FUNZIONAMENTO NORMALE

CAPACITA' MINIMA

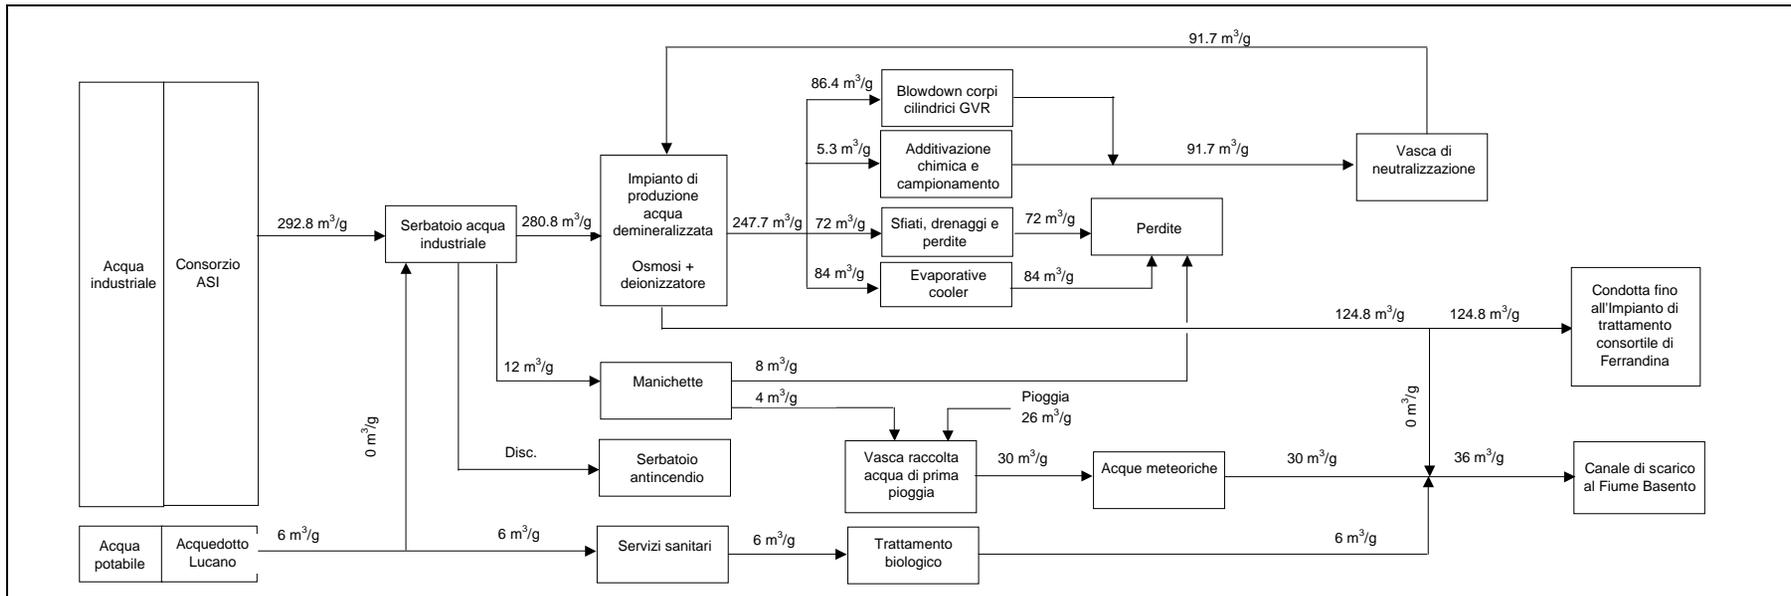
FUNZIONAMENTO NORMALE:

- Portate:** Stesse portate riportate nel doc. SAL S00 S005 parte dell'Integrazione del V.I.A.
Modifiche: Destinazione degli scarichi sanitari dal trattamento biologico (non alla vasca di neutralizzazione ma al Basento).
Aggiunte: Possibilità di prelievo dall'acquedotto Lucano e possibilità di scarico degli effluenti nel Basento.

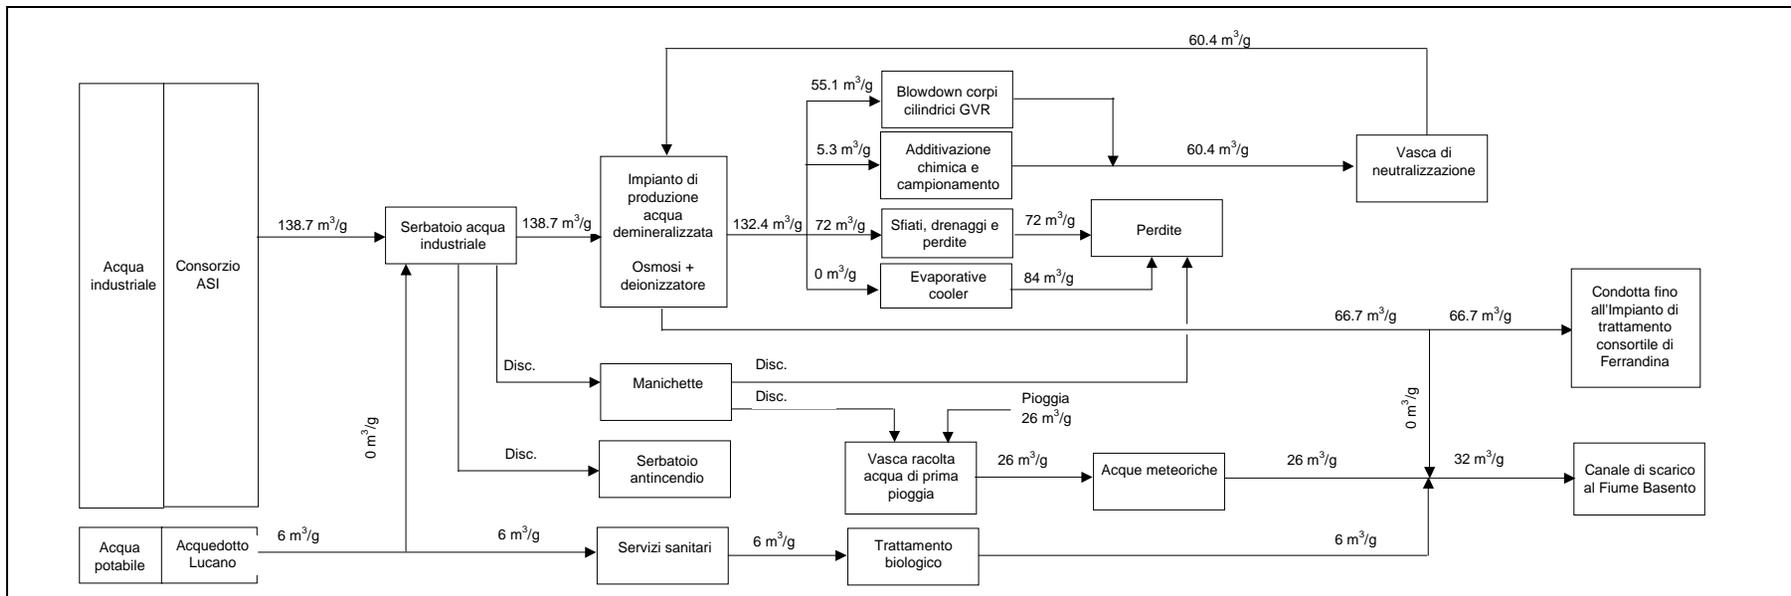
CAPACITA' MINIMA:

- Portate:** Riduzione della portata di reintegro per blowdown ai corpi cilindrici modificata secondo i nostri standard (0.5% della portata di vapore generato). La portata alle manichette è considerata discontinua. L'evaporative cooler non è in operazione.
